REPÚBLICA DE PANAMÁ
MINISTERIO DE AMBIENTE

RESOLUCIÓN No. DEIA-IA-039-2022
De 6 de junio de 2022

Por la cual se resuelve la solicitud de evaluación del Estudio de Impacto Ambiental (EsIA), categoría II, del proyecto denominado: **SUBESTACIÓN ELÉCTRICA SABANITAS 230 KV** cuyo promotor es la sociedad **EMPRESA DE TRANSMISIÓN ELECTRICA, S.A.**

Ilustración 4: Extracto del Plano de Movimiento de Tierra código: C8SE201508 - PL-OC-MT02-03 donde se observa el camino de acceso a construir sobre la quebrada sin nombre.

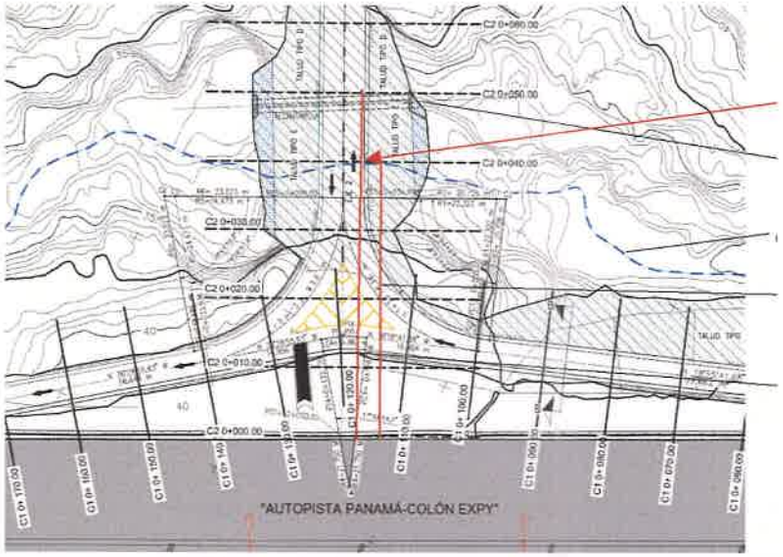
Adicionalmente el camino de acceso a construir atraviesa la quebrada sin nombre en las coordenadas UTM WGS-84 Zona 17 N: 631572.8205 E 1030627.4660 N. En la siguiente Ilustración 4 se observa el cruce del camino de acceso a construir sobre la quebrada sin nombre:

Código: C8SE201508 – PL-OC-MT02-03

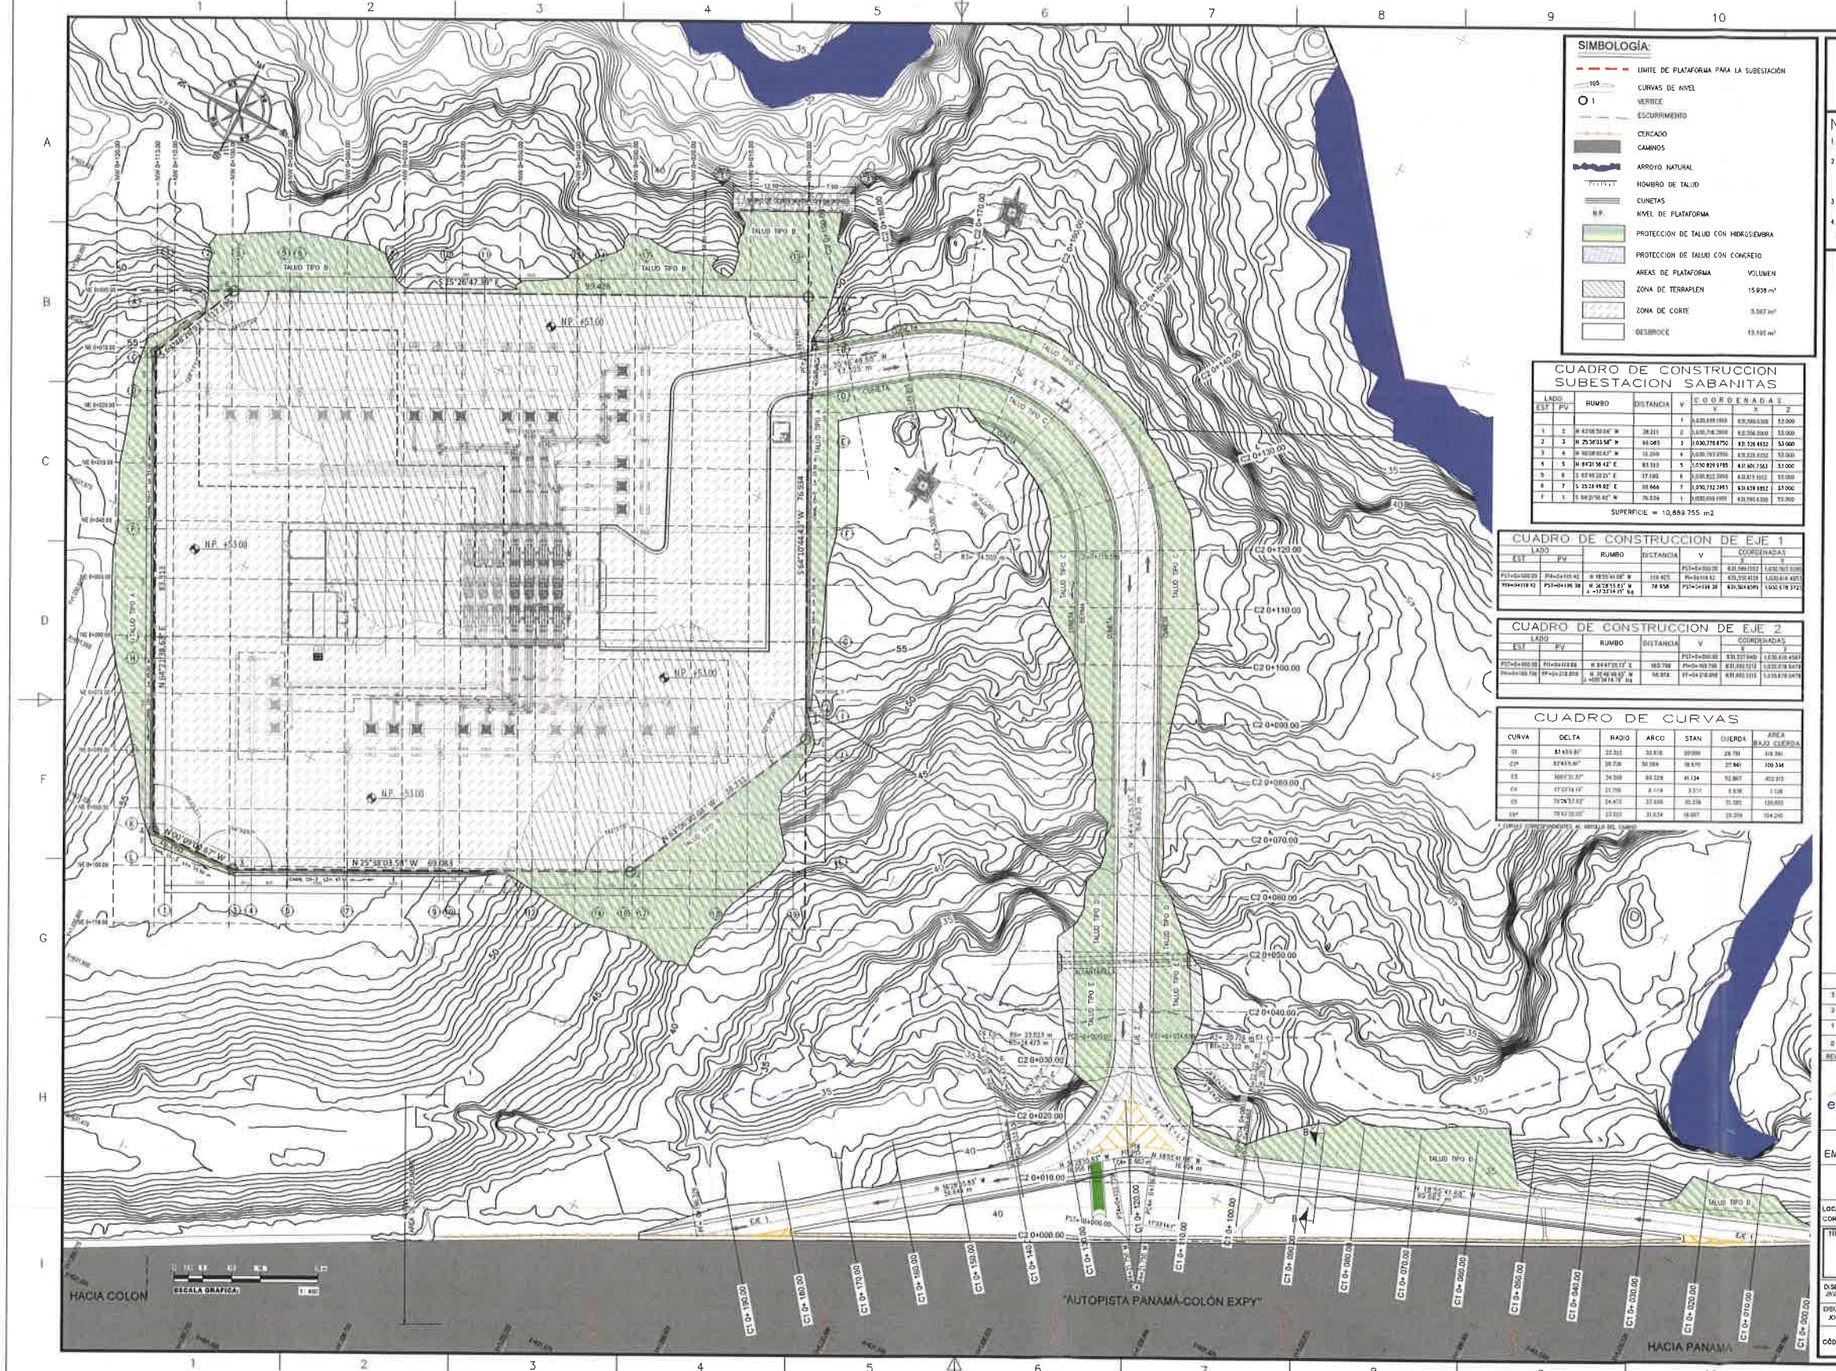
13. En la página 709 del EsIA **Anexo 20. Planos Preliminares de la Obra** se evidencia un camino de acceso hacia el proyecto, el mismo no se encuentra descrito durante el desarrollo del EsIA. Por lo que se solicita:

- **Al subpunto c,** el cual hacía referencia a especificar si la cota de elevación del relleno no afectará a terrenos colindantes por problemas como inundación, sedimentación entre otros, donde el promotor aclaro que "*... mediante el Anexo N°1: Plano Movimiento de Tierras Planta. Código: C8SE201508 - PL-OC-MT02-03, a través del Nivel de Plataforma (N.P.), que, una vez terminada la plataforma, la cota máxima de esta será de 53 metros. Adicionalmente se adjunta el Anexo N° 15: Planos de Movimiento de Tierras Secciones y Detalles Código C8SE201508 - PL-OC-MT03-03. Los terrenos colindantes no se verán afectados por problemas como inundación, sedimentación entre otros ya que la obra contempla la instalación del muro de contención de manera permanente mediante gaviones que estará ubicado a 18 metros del vértice 7 ubicado en las coordenadas UTM WGS-84 Zona 17N: 631659.9892 E 1030732.3983 N.*
Adicional, en el área de la pendiente en dirección a la quebrada López, se contará con obras de control de erosión y protección de taludes como lo son hidrosiembra y aplicación de concreto. Mediante el Anexo N°1 Plano Movimiento de Tierras Planta Código: C8SE201508 - PL-OC-MT02-03, se puede observar todas las zonas en donde se realizarán las protecciones de taludes mediante hidrosiembra. También será requerida las protecciones de taludes mediante concreto como se muestra en el área del camino de acceso a construir hacia la Subestación eléctrica, indicado en el plano.

Código: C8SE201508 – DT-SE-EIA007-00

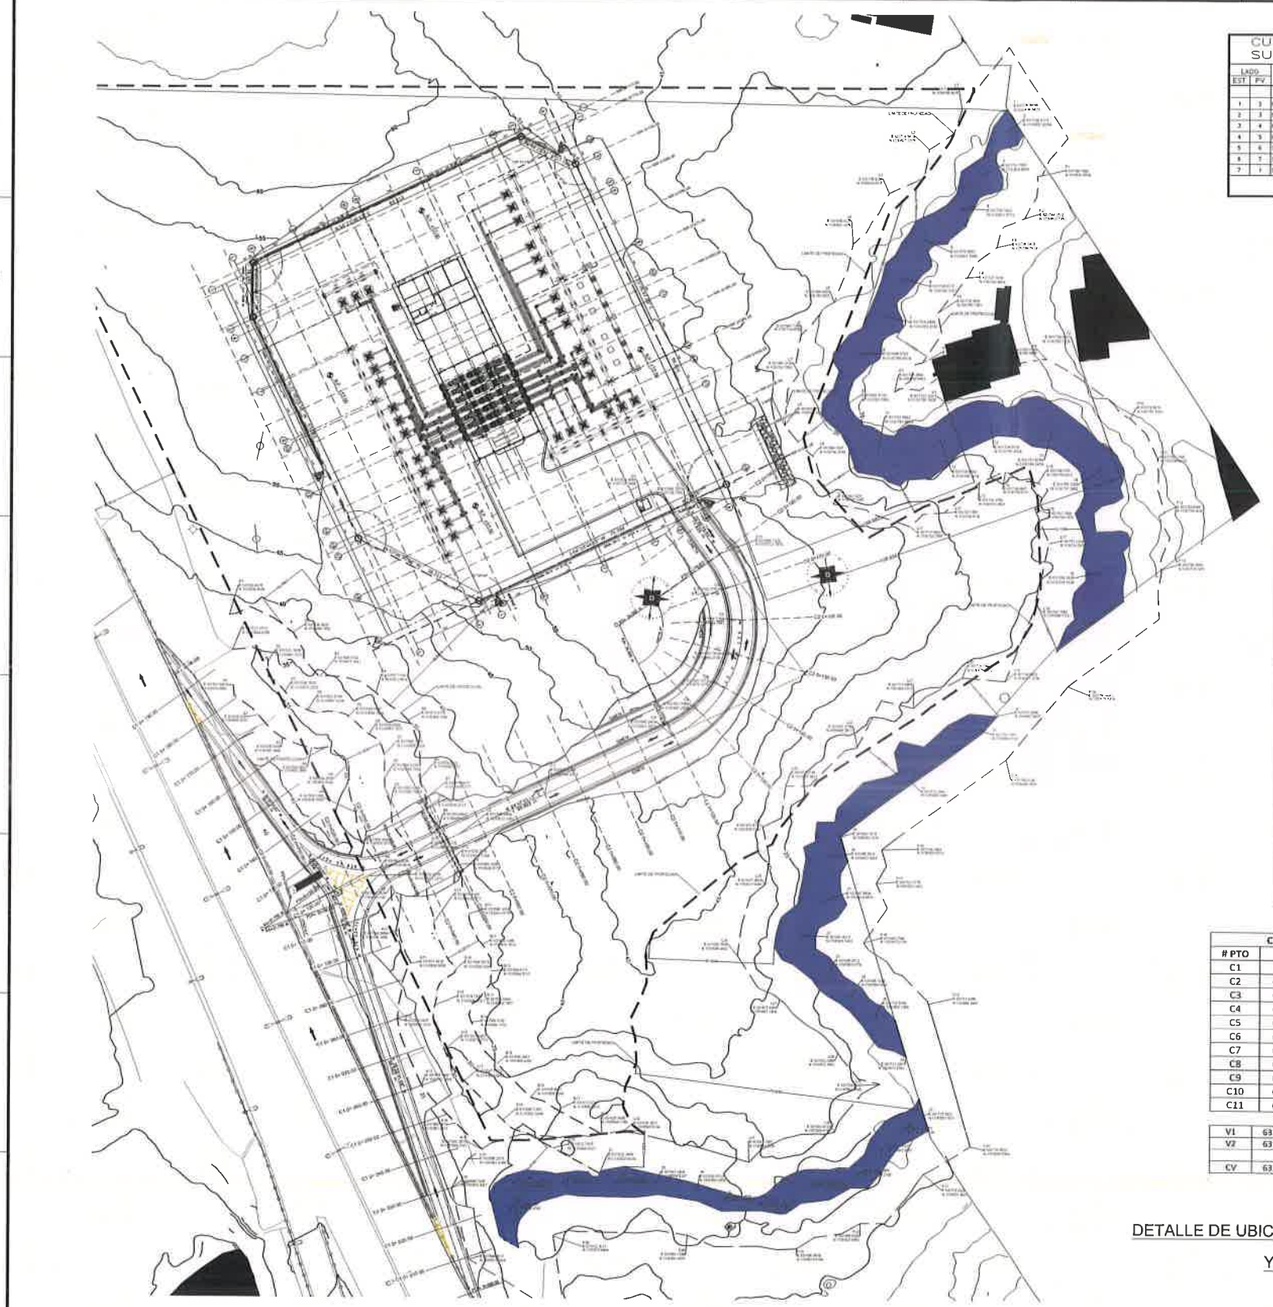
- **Al subpunto c**, el cual hacía referencia a indicar la distancia que existe entre el área de construcción a las fuentes hídricas, con sus respectivas coordenadas, donde el promotor señala "*La sección más cercana de la quebrada López que colinda con el proyecto se ubica a 31.8 m del Vértice V7 de la plataforma y la esquina más cercana del muro de contención se encuentra a 13.8 metros de la quebrada López, así como se observa en el Anexo N°3 Plano Detalle Ubicación de Quebradas Planta Código C8SE201508 - DT-SE-EIA007-00.*
    En cuanto a la quebrada sin nombre, el mismo se ubica a 48.8 metros del Vértice 1 de la plataforma, así como se observa en el Anexo N°3 Plano Detalle Ubicación de Quebradas PLANTA código C8SE201508 - DT-SE-EIA007-00.

En cuanto a la quebrada sin nombre, el mismo se ubica a 48.8 metros del Vértice 1 de la plataforma, así como se observa en el Anexo N°3 Plano Detalle Ubicación de Quebradas PLANTA código C8SE201508 - DT-SE-EIA007-00.

Código: C8SE201508 – DT-SE-EIA004-00

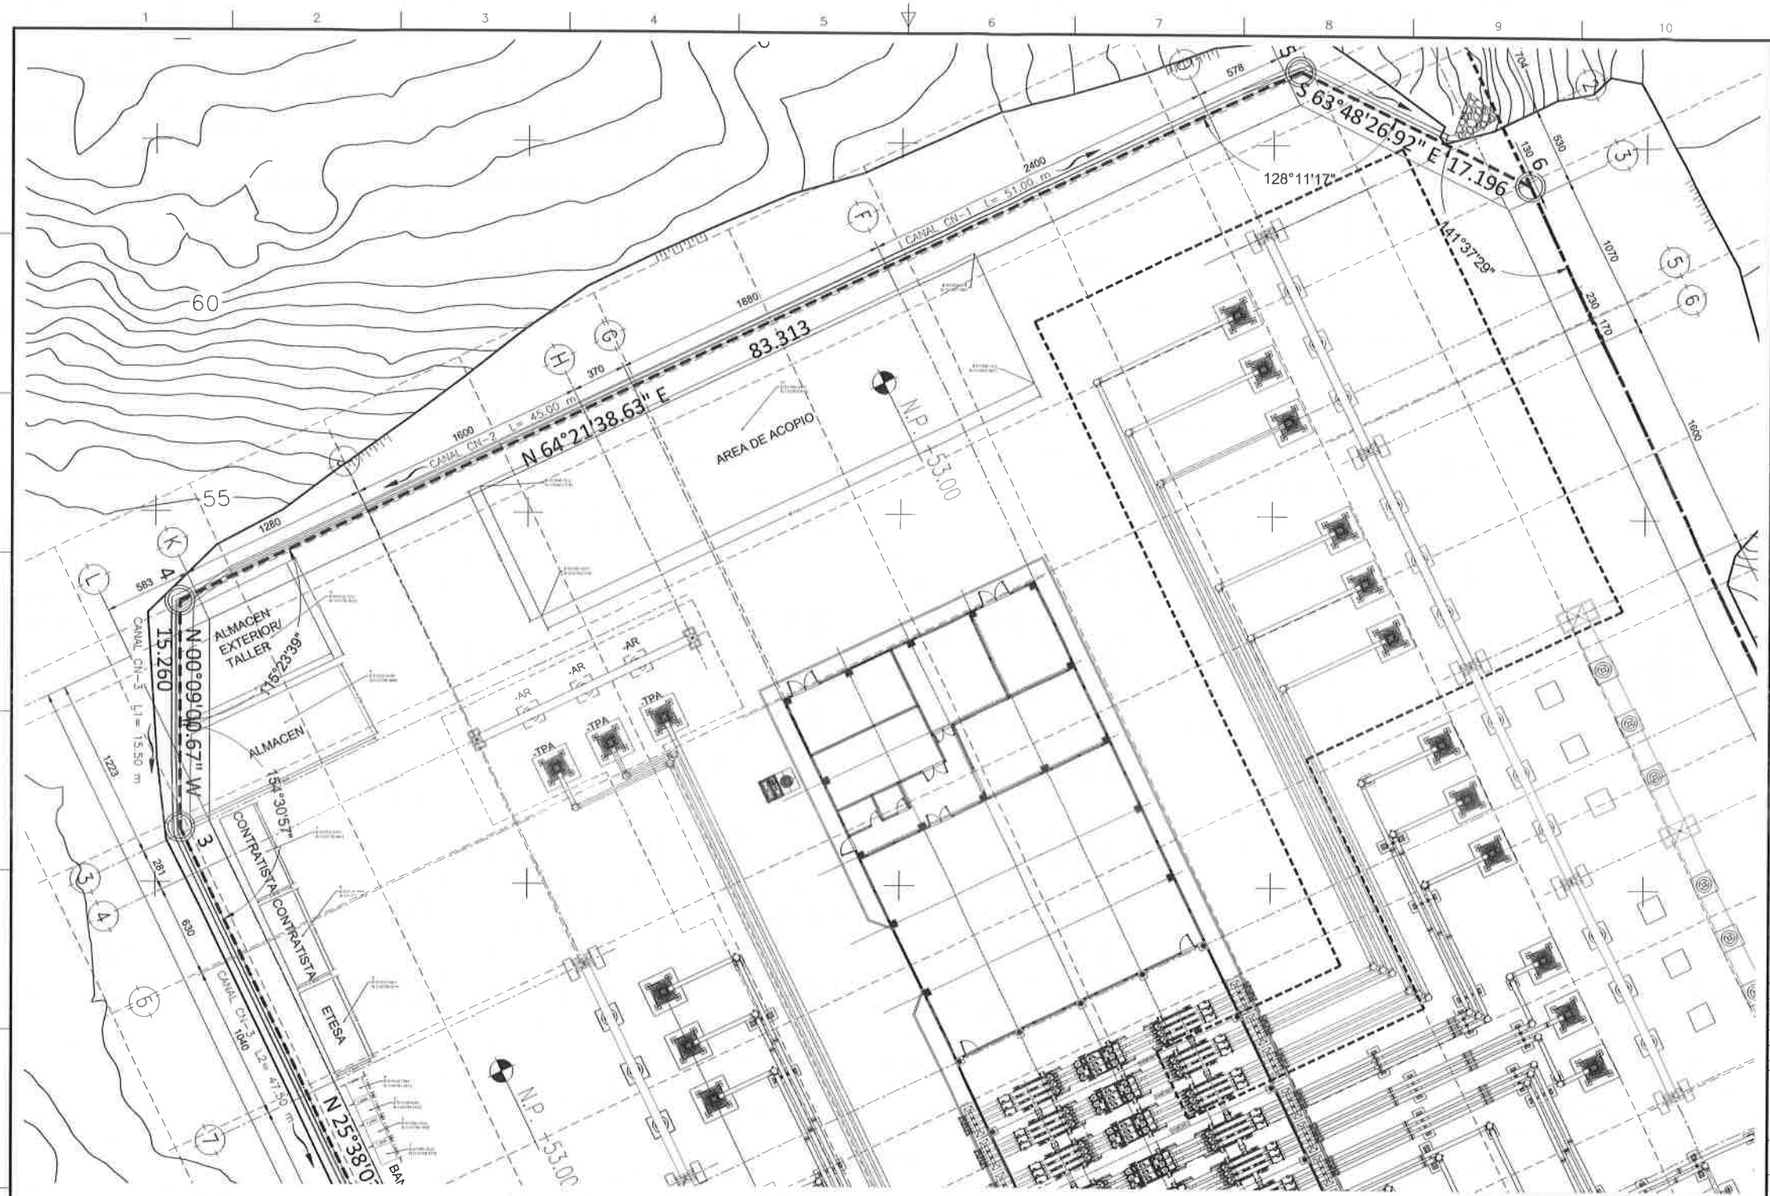
- **Respecto a la pregunta 5**, que hace referencia a presentar las coordenadas de cada una de las estructuras temporales que se instalaran, donde el promotor señala "*A continuación, en la Tabla 10 se presentan las coordenadas UTM (WGS84) zona 17 N de las instalaciones temporales. Las mismas se pueden observar dentro del Anexo 4, Plano Detalle Ubicación Instalaciones Temporales PLANTA código C8SE201508 - DT-SE-EIA004-00. Tabla 10: Coordenadas.*
